项目名称： 淳口新建 110kV 变电站工程

《淳口新建 110kV 变电站工程环境影响报告表》

专家评审意见修改清单

图 1 土石方流向情况图

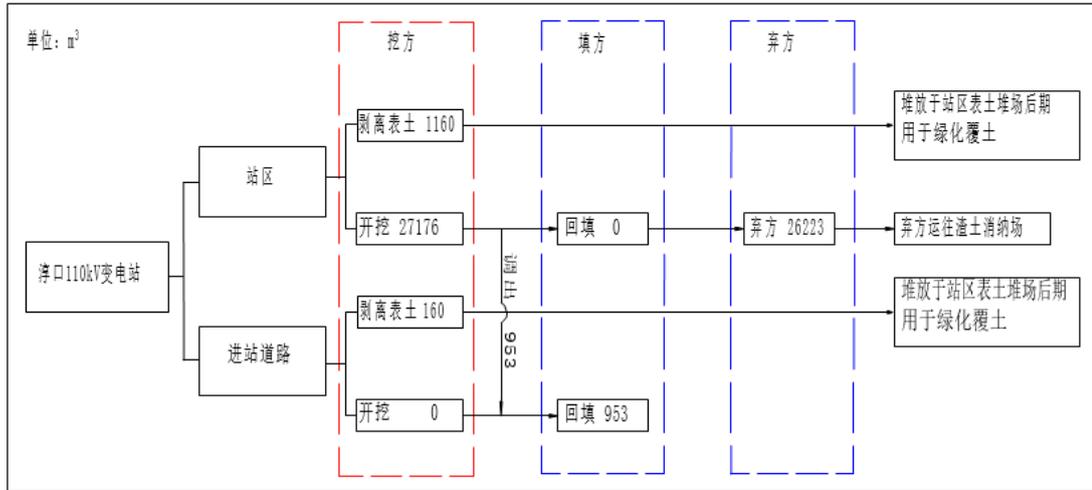
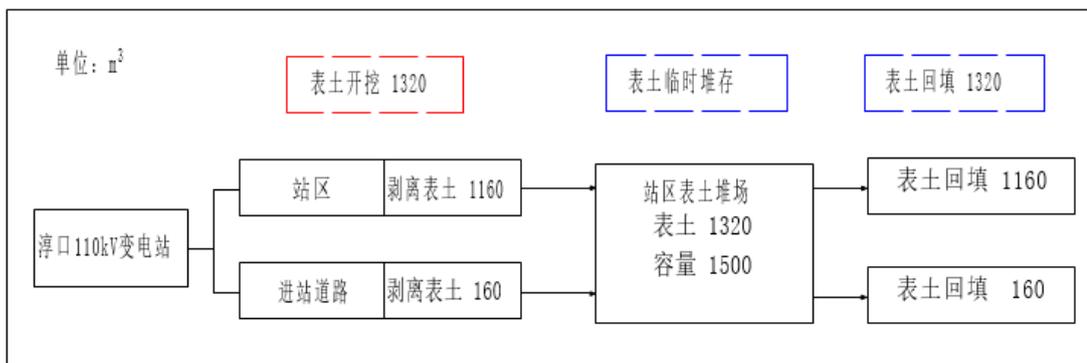
编号	修改意见	修改内容	修改位置
1	核实噪声预测及相关参数，补充噪声等值线图。	进一步核实了噪声预测及相关参数，补充了噪声预测相关内容。	P19
2	补充占地类型、土石方平衡。	已补充。	P7-P8
3	完善电磁环境类比对象的可行性分析，补充类比检测报告。	完善了电磁环境类比对象的可行性分析，补充了类比检测报告。	P35 支撑性文件 册附件 4
4	完善附件附图。	已补充环境质量现状检测报告、检测仪器校准证书、类比检测报告等附件。	见附件

本工程开挖土石方总量 28496m³(含剥离表土 1320m³)，填方 2273m³(含表土回覆 1320m³)，余(弃)方 26223m³。变电站剥离表土堆放于规划的站区表土堆场，后期用于绿化覆土；弃方运往市政渣土消纳场。土石方平衡计算详见表 2-4，土石方流向情况见图 1；表土平衡计算详见表 2-5，表土流向情况见图 2。
